**REGIONE  
PUGLIA**

**SEZIONE TUTELA E VALORIZZAZIONE DEL  
PAESAGGIO**

**Oggetto: ID\_VIP:10143. Wpd Salentina 2 S.r.l.** Istanza per il rilascio del provvedimento di VIA ai sensi dell'art. 23 del D.Lgs. 152/2006, relativa al progetto per la realizzazione di un impianto eolico denominato "Leverano", costituito da 6 aerogeneratori di potenza nominale di 7,2 MW, per una potenza complessiva d'impianto pari a 43,2 MW, da realizzarsi nei comuni di Veglie (LE) e Leverano (LE), con opere di connessione alla RTN ricadenti anche nei comuni di Copertino (LE) e Nardò (LE).

Fig. 3 Mappa uso del suolo nel buffer di 500 m dai punti di installazione degli AG (rif Relazione Pedoagronomica).

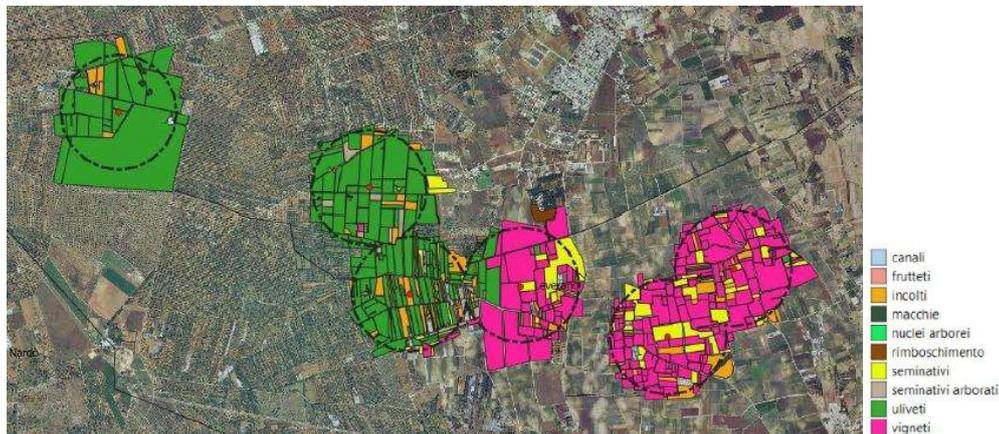
Il territorio in cui si inserisce l'impianto è caratterizzato infatti da un intenso sviluppo agricolo con estese superfici di vigneti, uliveti, e seminativi (fig. 3). Gli elementi di pregio che caratterizzano il paesaggio agrario locale sono, oltre alle masserie, anche i muretti a secco e gli ulivi secolari che si trovano sia a delimitare poderi, sia come interi appezzamenti agrari. Ciò risulta evidente dall'esame dell'elaborato *"Relazione pedoagronomica"* che individua gli elementi caratteristici del paesaggio agrario in un'area buffer di 500 metri distribuita uniformemente intorno agli AG e che rappresenta: *"Si sottolinea infine come il territorio dei due comuni che ospiteranno il parco eolico in progetto siano zona di produzione di colture di pregio, in grado di conferire a prodotti vitivinicoli di eccellenza quali il Leverano DOC (nel solo territorio di Leverano) e il Salice Salentino DOC (nel solo territorio di Veglie), senza dimenticare produzioni dalla distribuzione territoriale più ampia quali l'Aleatico DOC, il Salento IGT e il Puglia IGT, mentre tra i prodotti olivicoli, all'olio extra-vergine a Denominazione di Origine Protetta Terra d'Otranto."* (fig. 3).

Si rappresenta altresì che, qualora la realizzazione dell'impianto eolico, localizzato in aree agricole interessate da produzioni agro-alimentari di qualità, produca l'espianto di piante della specie sottoposta al riconoscimento di denominazione, sarebbe non ammissibile ai

sensi del Regolamento Regionale n. 24/2010 in quanto non compatibile con gli obiettivi di conservazione e valorizzazione dei prodotti tipici di qualità.

Fig. 4 Zona di visibilità reale (rif Relazione paesaggistica)

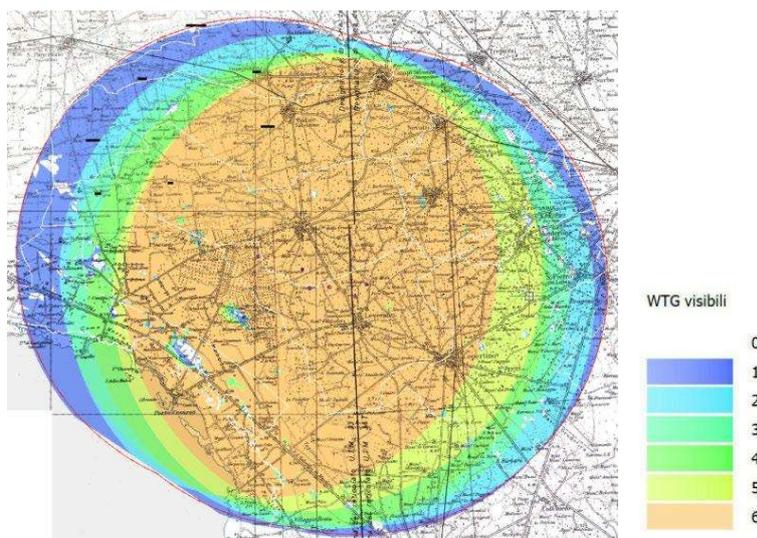
A tal riguardo, si rappresenta che i fotoinserimenti inseriti nell'elaborato *"Fotoinserimenti nel raggio di 50 volte l'altezza WTG"* confrontati con l'elaborato *"Carta della visibilità globale del Parco Eolico - ZVI"* non appaiono realistici (Fig. 4).

Dalla carta della visibilità è infatti possibile verificare che il valore attribuito ai punti di scatto delle foto-simulazioni è sempre pari 6 cioè al valore massimo. Pertanto gli stessi risultano visibili dalle Strade a valenza paesaggistiche SP110Le, SP17LE, SP21LE, dalla Strada panoramica SP359LE, dai diversi UCP delle Testimonianze della stratificazione insediativa e dal collegamento ciclo-pedonale *"La rete ciclabile del Mediterraneo-Itinerari Puglies (Progetto Cyronmed)"* (fig. 5) determinando, attese le notevoli altezze, le dimensioni e le ubicazioni, un'alterazione delle visuali panoramiche, con un effetto barriera - ingombro verso il paesaggio rurale circostante; dalle suddette strade è infatti possibile avere una chiara percezione del mosaico agrario dell'area, intervallato dai complessi masserie dalle altre componenti paesaggistiche sopracitate.

Fig. 6 Elaborato-Inquadramento rispetto alle aree idonee ex art 20. comma 8 del D.Lgs 199/2021 e SS.MM.II).

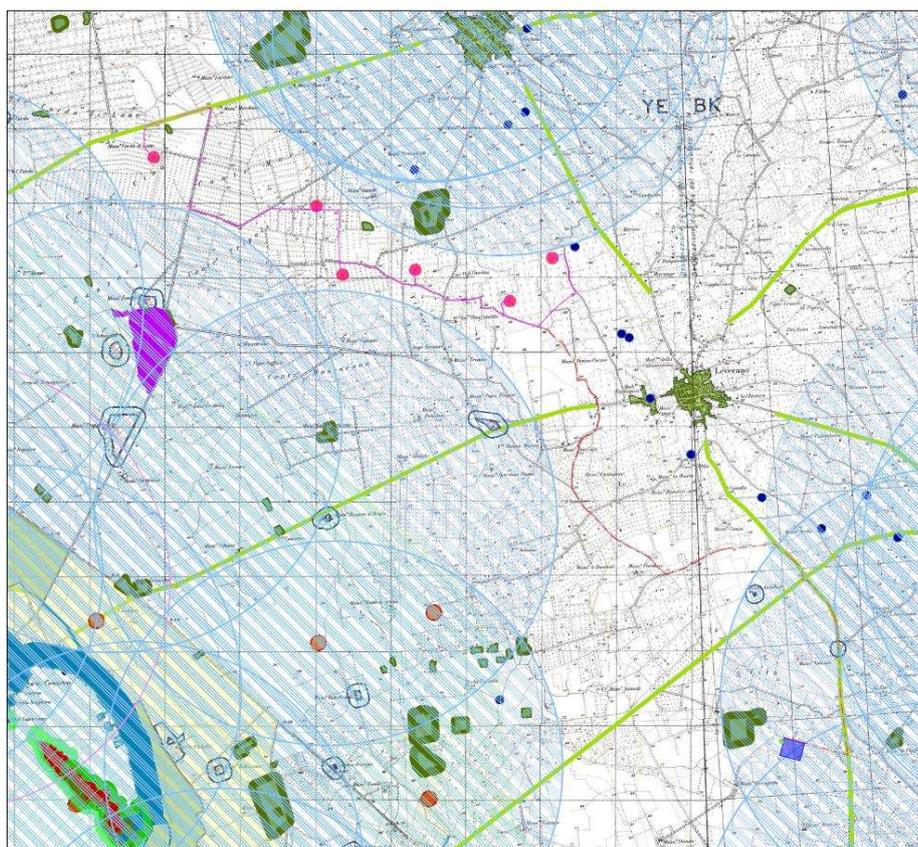
Nel merito si rappresenta che dalle verifiche condotte emergono significativi aspetti paesaggistici che non consentono di rilevare l' "elevato potenziale atto a ospitare l'installazione di impianti di produzione elettrica da fonte rinnovabile" richiesto dal citato articolo 2.

Infatti, le aree naturali ed agricole interessate dall'impianto sono caratterizzate dalla presenza di colture di pregio, da una ricca stratificazione storico culturale e da strade a valenza paesaggistica, pertanto non risultano automaticamente "idonee" ex lege per l'installazione di impianti da fonti rinnovabili. Invero è stato verificato che le aree agricole naturali così come qui contraddistinte da una significativa vocazione agricolo-produttiva, non esprimono alcun "elevato potenziale" all'installazione dell'impianto, tale da giustificare una trasformazione di fatto da paesaggio naturale/agricolo a paesaggio industriale. (Fig. 6)

Fig. 7 Tutele PPTR - Interferenza dell'impianto eolico con la fascia di rispetto di 3 km (rappresentata in color magenta) dalla "Torre Federiciana" nel Comune di Leverano.

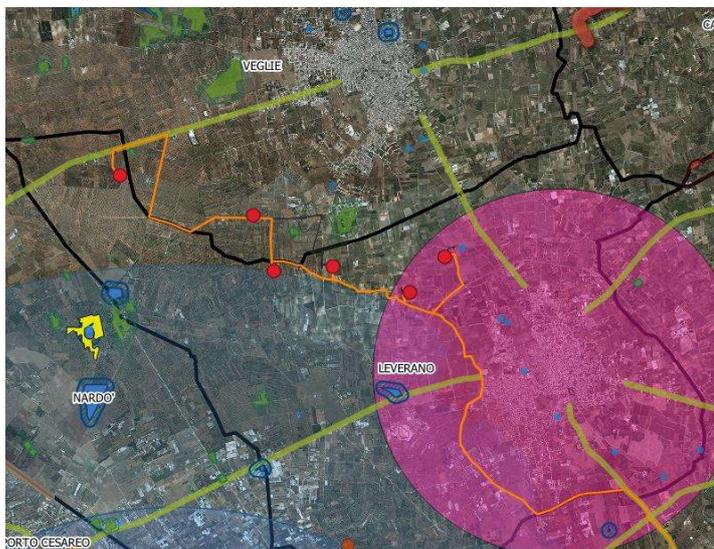
Gli AG LE05 e LE06 ricadono nella fascia di rispetto di 3 km dalla "**Torre Federiciana**" e da altri beni culturali ecclesiastici presenti nel Comune di Leverano sottoposti a tutela ai sensi della parte seconda del D. LGS n. 42/2004; l'art. 12 dello stesso "*Verifica dell'interesse culturale*" al comma 1 riporta: "*Le cose indicate all'articolo 10, comma 1, che siano opera di autore non più vivente e la cui esecuzione risalga ad oltre settanta anni, sono sottoposte alle disposizioni della presente Parte fino a quando non sia stata effettuata la verifica di cui al comma 2*" (fig.7).

Pertanto la suddetta **Torre Federiciana**, che rientra nella categoria di immobile appartenete ad un ente pubblico realizzato più di settanta anni fa, fino a verifica da parte degli enti preposti, **resta un bene culturale tutelato dalla parte seconda del codice come da art. 10 co.1) la cui fascia di rispetto di 3 km non è area idonea all'installazione di impianti FER.**
